Audi TT

メーターパネルの制御プログラムの改修および室内後部パネルの取付け修正

不具合発生箇所

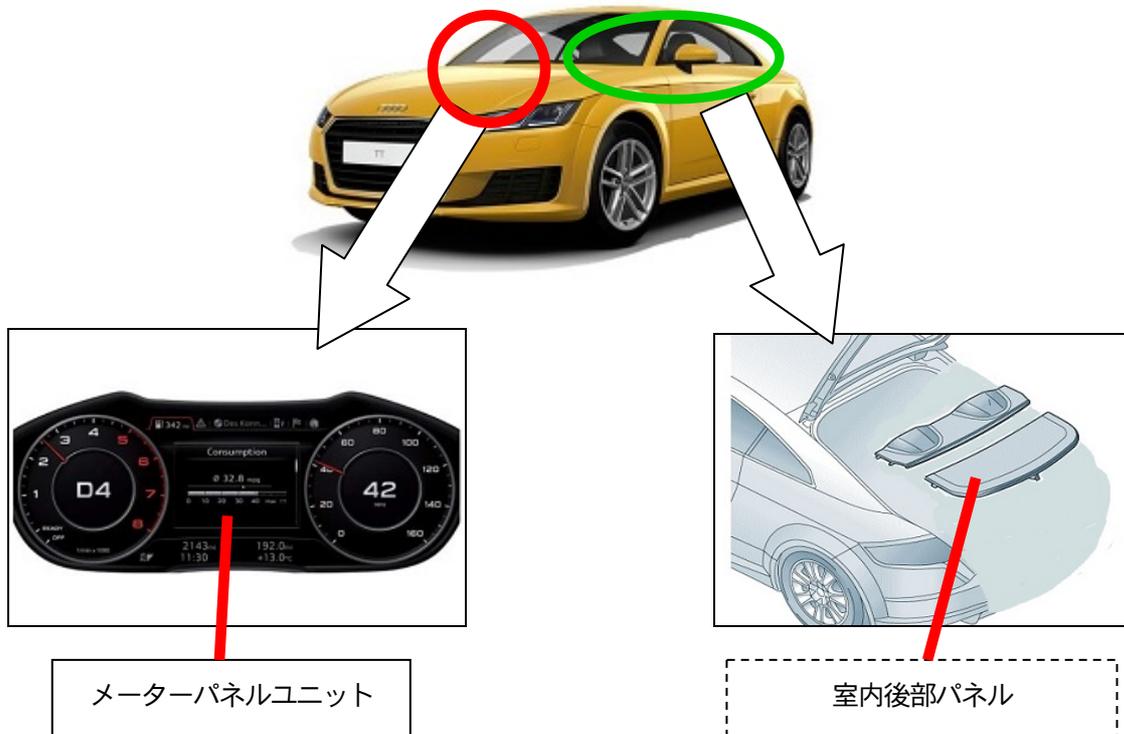
サービスキャンペーン開始日	平成 28 年 6 月 30 日
不 具 合 の 内 容	①メーターパネルユニットにおいて、当該ユニットの制御プログラムが不適切なため、ドライバーインフォメーションシステムの視認性が低下するおそれがあります。 ②室内の後部パネルにおいて、走行時に振動で異音が発生するおそれがあります。
改 善 の 内 容	①全車両、メーターパネルユニットの制御プログラムを書き換えます。 ②対象車両は室内後部パネルの取付け方法を修正します。

注： は、プログラム書き換え部を示す。

注： は、取付け方法修正部を示す。
